Stadt Blaustein
Alb-Donau-Kreis
Beratungsvorlage

Bebauungsplan "Galgenberg-vorhabensbezogene Änderung auf dem Flurstück 110 und 110/2", Ortsteil Klingenstein
Zustimmung zur Aufstellung eines vorhabenbezogenen Bebauungsplans nach § 30 Abs. 2 BauGB

UNSERE STELLUNGNAHME ZUM SCHREIBEN DER FRAU WIND, LANDRATSAMT ALB-DONAU-KREIS, VOM 24.10.2016

Projektnummer: **1530**
Projekt: **Mehrfamilienhaus Galgenbergstraße 8 in Blaustein**

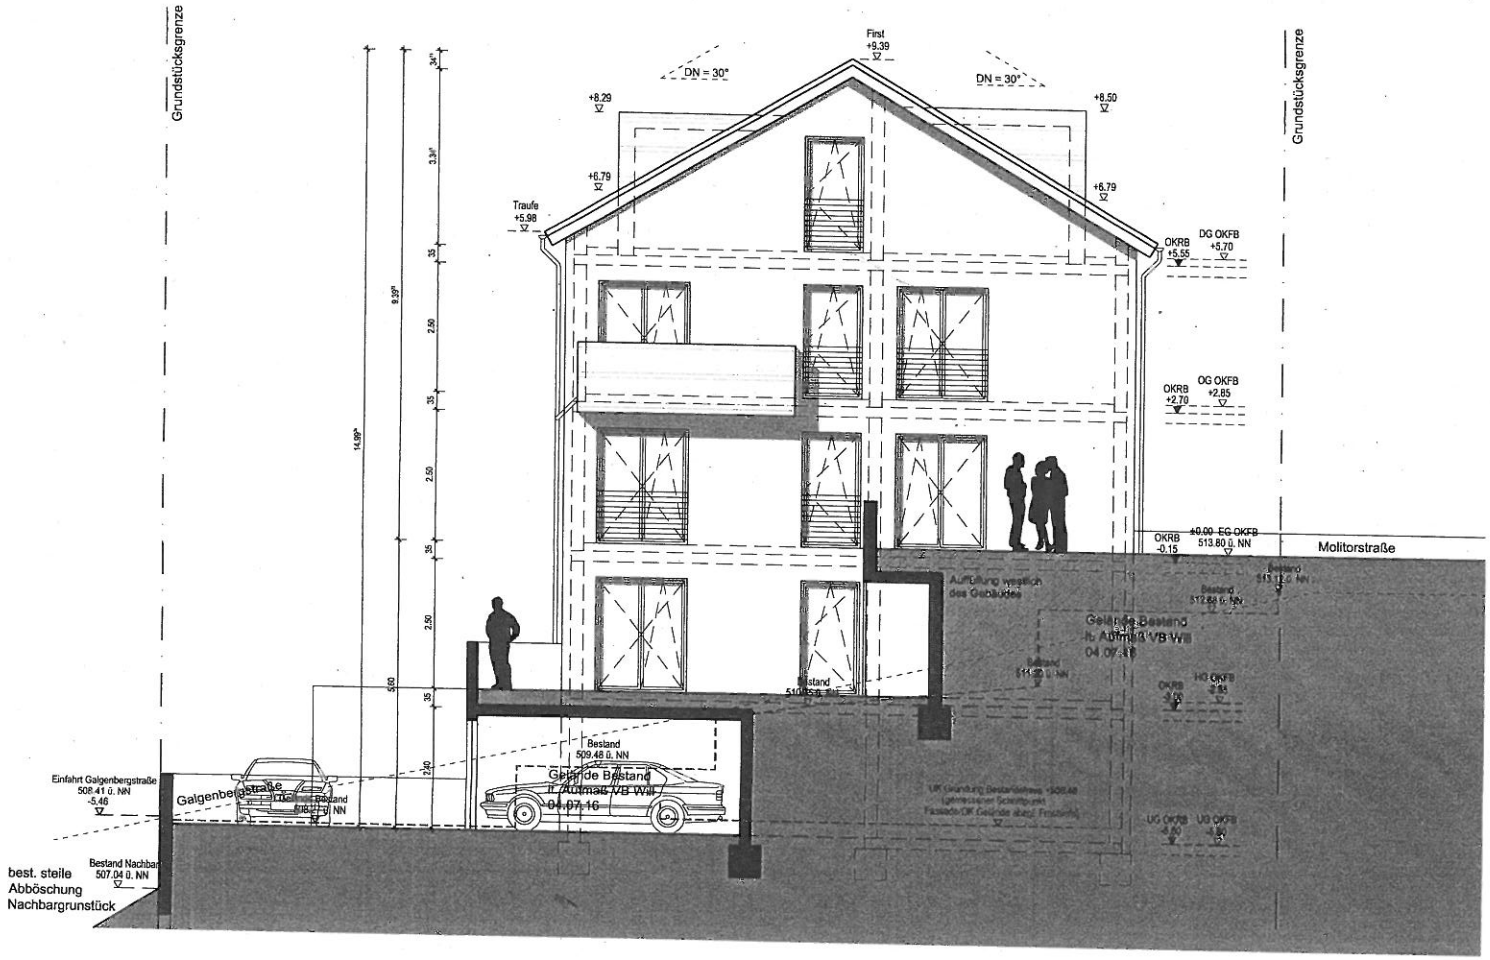
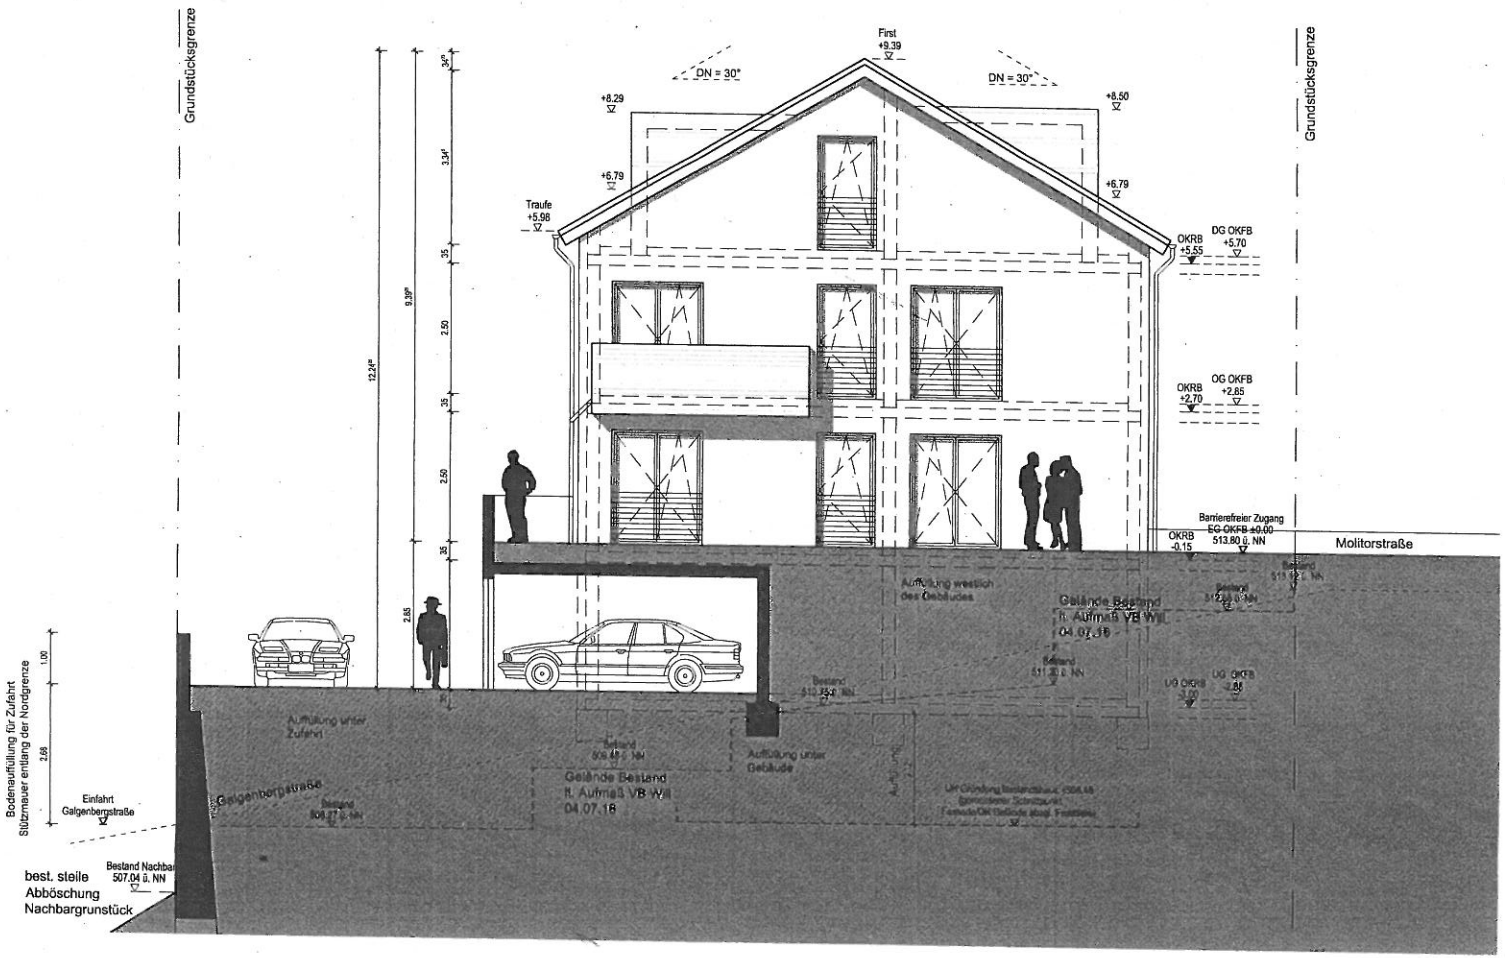
zu GRZ und GFZ
Schreiben Fr. Wind: "Der Bebauungsplan legt sowohl die Grundflächenzahl (GRZ) mit 0,4 als auch die Geschossflächenzahl (GFZ) mit einem Höchstwert von 0,8 fest. Bei einer Grundstücksflä-che von insgesamt 671 m² ist zwar die GRZ (nach BauNVO 1968) eingehalten, aber mit dem geplanten Bauvorhaben wird die GFZ um rund 35 % überschritten.
Eine Befreiung hier kann nicht erteilt werden, da auch hier die Grundzüge der Planung massiv beeinträchtigt sind.
Hinweis: Mit zwei Vollgeschossen ist es kein Problem den Höchstwert der GFZ einzuhalten."
Unsere Stellungnahme:
1. Die GRZ wird eingehalten.
2. Die GFZ wird durch das Hanggeschoss überschritten. Dazu haben wir eine Befreiung beantragt: Das zusätzliche Hanggeschoss wird benötigt um das steile bestehende Gelände ausgleichen zu können. Der Höhenunterschied auf

dem Grundstück ist mit 7,20m im Vergleich zum übrigen Galgenberg sehr groß und entspricht mehr als zwei Geschosshöhen.
Alternativ zum Hanggeschoss müsste eine über 3,5m hohe Stützwand errichtet und das Gelände extra aufgefüllt werden.
Die senkrecht zum Hang stehenden Gebäudewände sind eigentlich ideal zur Hangabstützung, können bei der Stützwandlösung aber nicht wirksam eingesetzt werden.

Würde der Lösungsvorschlag des Landratsamtes umgesetzt und auf das Hanggeschoss verzichtet ergeben sich deutliche Nachteile, auch städtebaulich:

1. Eine Stützmauer zur Hangabfangung über die ganze Grundstücksnordgrenze mit einer Höhe von ca. 3,5m wird erforderlich. Eine solche Mauer gibt es der Molitorstraße nebenan bereits. Das Erscheinungsbild ist sehr massiv.
2. Das Gebäude wird durch den Lösungsvorschlag in seiner absoluten Höhe nicht geringer. Die Höhe ergibt sich in jedem Fall, ebenso beim Bestandsgebäude, aus der Eingangshöhe in der Molitorstrasse zuzüglich zweier Geschosshöhen und dem Dachgeschoss.
3. Unter der ganzen nördlichen Gebäudehälfte muss Boden geliefert und aufgefüllt werden.
4. Die Ansichtsbreite des Gebäudes wird durch den Lösungsvorschlag nicht reduziert. Laut Bebauungsplan ist die Breite auch zulässig.
